Kleppsvegur 150-152

AÐALUPPDRÆTTIR
(99)1.00
teikning breyting
ALMENNAR SKÝRINGAR

Efni: Kleppsvegur 150-152 – umsögn vegna athugasemda.

Um er að ræða v erindi frá afgreiðslufundi byggingarfulltrúa frá 2. mars 2021 þar sem sótt er um leyfi til að byggja tengibyggingu og nýja aðkomu að kjallara, gera nýja útveggi úr álgluggakerfi, breyta innra skipulagi og innrétta 6 deilda leikskóla í húsum nr. 150 og 152 á lóð nr. 150-152 við Kleppsveg. Erindi var grenndarkynnt frá 24. mars 2021 til og með 27. apríl 2021.

Mynd 2: Sjá tvö sjónarhorn af einfaldri breytingartillögu sem tryggt gæti 3-5 metra breiða gangstétt (innan rauðu línanna)

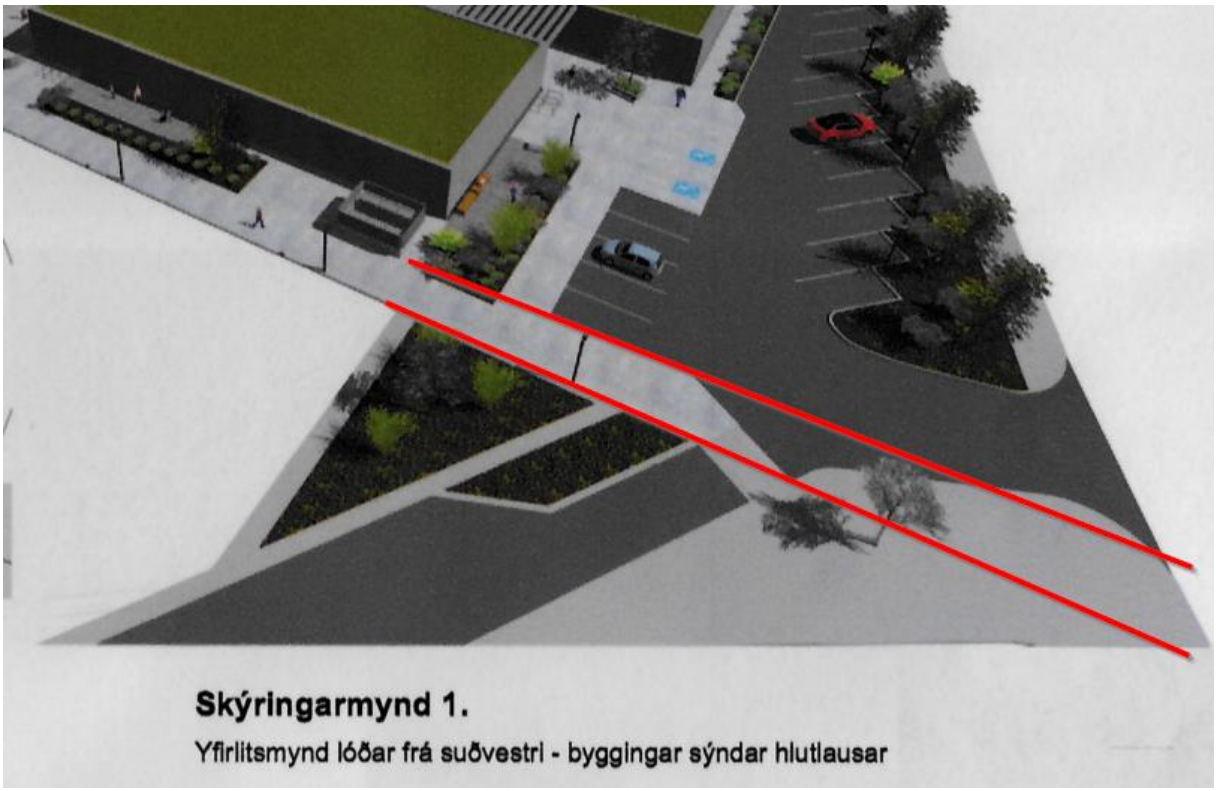
Áhugi skipuleggjenda svæðisins á því að seilast með breytingar að lóðamörkunum við Sæviðarsund 33-35 þykir okkur sæta furðu. Tilheyrandi eyðilegging trjágróðurs við lóðamörkin myndi þýða óafturkræft inngrip í ásýnd garðsins í kringum húsin. Slíkar aðfarir eru með öllu óþarfar, sérstaklega í ljósi þess að breidd gangstéttar getur hæglega orðið 5 metrar með hliðrun fyrrnefndrar aksturstengingar milli bílaplansins og Holtavegs. Þá er einkennilegt að sjá á teikningum tré (nýjan trjágróður) á miðri gönguleiðinni (meðfram garðinum) þegar horft er til þess að fórna í staðin rótgrónum runnum í eigu íbúa og hugsanlega tignarlegum öspum sem veita þarna skjól. Þetta getur hvorki talist þjóna umhverfissjónarmiðum né bættu aðgengi að fyrirhugaðri leikskólalóð.

Spurningin sem eftir stendur er því hvort enn sé áformað að raska skipulagi á lóðamörkunum og ef svo er, hver rökstuðningurinn sé?

Í upphafi var íbúum tjáð að málið sneri að breidd gangstéttarinnar og öryggis þeir sem þar eiga leið um, slík röksemdafærsla getur varla átt við lengur þar sem:

a) Upphaflega áætluðu fulltrúar borgarinnar sér að skerða breidd stéttarinnar vegna grenndargáma (sem svo var hætt við öðrum ástæðum).

b) Núverandi teikningar miða við gróðursetningu trés/trjágróðurs á miðri gönguleiðinni svo breidd hennar hlýtur að þykja rífleg.

Vert er að benda á að Öryrkjabandalag Íslands tilgreinir lágmarks breidd vegna mætingu hjólastóla, skv. algildum hönnunarviðmiðum utandyra, sé 1,8 metrar. Það er því óhætt að segja að 3-5 metra breið gönguleið væri með allra besta móti og mikil framför frá núverandi skipulagi svæðisins. Slíku er hægt að áorka í góðu samstarfi við íbúa nágrennisins, án þess að kosta almannafé í óþarfa aðgerðir við að ryðja burtu vel við höldnum gróðri í þeirra eigu.

Svar: Ekki er gert ráð fyrir að skerða þurfi gróður á lóðarmörkum við Sæviðarsund 31-35, en samráð verður haft við lóðarhafa um frágang við lóðarmörk ef til þess kemur. 2. Verið er að vinna umferðaröryggisgreiningu fyrir svæðið auk BREEAM samgönguáætlun þar sem hvatt er til notkunar vistvænna ferðamáta.
